Европейская экономическая комиссия**Комитет по внутреннему транспорту****Всемирный форум для согласования правил
в области транспортных средств****Рабочая группа по вопросам освещения
и световой сигнализации****Восемьдесят первая сессия**

Правила № 37 (лампы накаливания),**99 (газоразрядные источники света),****128 (светодиодные источники света)****и Сводная резолюция по общей спецификации
для категорий источников света****Предложение по поправке [7] к Сводной резолюции
по общей спецификации для категорий источников
света (CP.5)****Представлено экспертом от Международной группы экспертов
по вопросам автомобильного освещения и световой сигнализации
(БРГ)***

Воспроизведенный ниже текст был подготовлен экспертом от БРГ для включения новых альтернативных источников света на СИД категорий W5W/LEDK и WY5W/LED в Сводную резолюцию по общей спецификации для категорий источников света (CP.5) (ECE/TRANS/WP.29/1127). Изменения к существующему тексту резолюции выделены жирным шрифтом в случае новых положений или зачеркиванием в случае исключенных элементов. В дополнение к настоящему предложению см. также неофициальный документ GRE-81-04.

Рис. 1
Основной чертеж

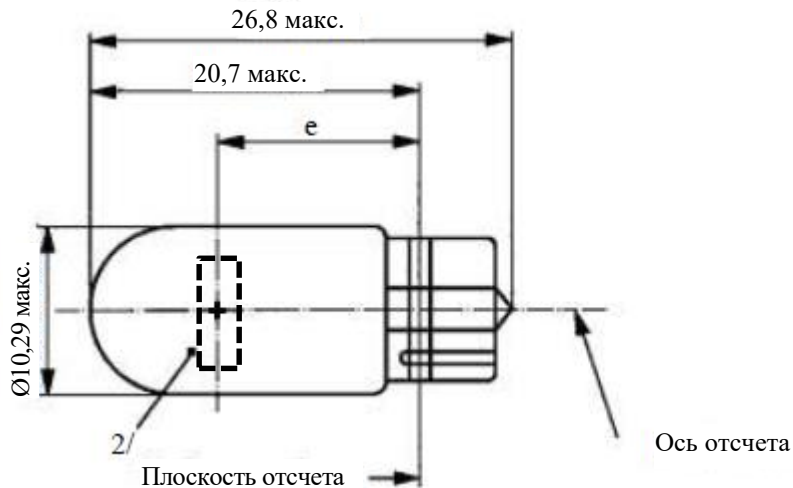
После спецификации R5W/LED/1-4 включить новые спецификации W5W/LED/1-4 следующего содержания:

Чертежи служат исключительно для иллюстрации основных размеров (в мм) источника света на СИД.

Рис. 2

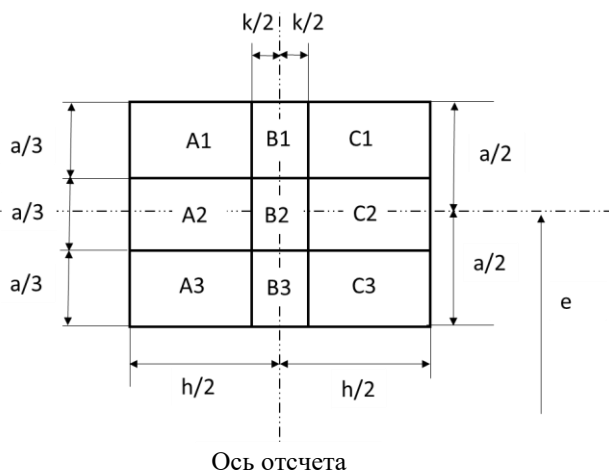
Положение светоизлучающей зоны проверяют при испытательном напряжении с помощью системы шаблона, определенной на рис. 2, на котором показаны проекции при визуализации в направлении $\gamma = 0^\circ$ (вид сверху), $\gamma = \pm 45^\circ$ (вид под углом) и $\gamma = \pm 90^\circ$ (вид спереди, сзади) в плоскости C_0 (C, γ , как указано на рис. 3),

A, B и C в совокупности, должна составлять 70% или более

B должна составлять 20% или более

A и C должны составлять более 15% каждая

A1, B1 и C1 в совокупности должны составлять менее 50%

A2, B2 и C2 в совокупности должны составлять более 20%

A3, B3 и C3 в совокупности должны составлять менее 50%

Рис. 3

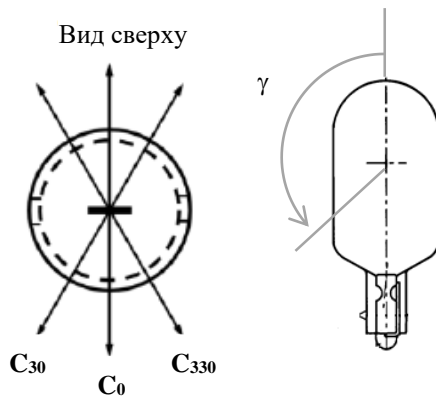
Нижеследующее испытание имеет целью определить нормализованное распределение силы света источника в плоскостях C , как изображено на рис. 3, при испытательном напряжении. За начало системы координат принимают точку пересечения оси отсчета и плоскости отсчета.

Источник света устанавливают на плоской пластине с соответствующими элементами держателя. Пластины крепят к столику гониометра с помощью крепежного устройства таким образом, чтобы ось отсчета источника света совпадала с одной из осей вращения гониометра. Соответствующая регулировка в целях измерения показана на рис. 3.

Измерения проводят в плоскостях C , через которые проходит ось отсчета источника света. Плоскости C , подлежащие замеру: C_0 , C_{30} и C_{330} . Испытательные точки для каждой плоскости и различных полярных углов указаны в таблице 3.
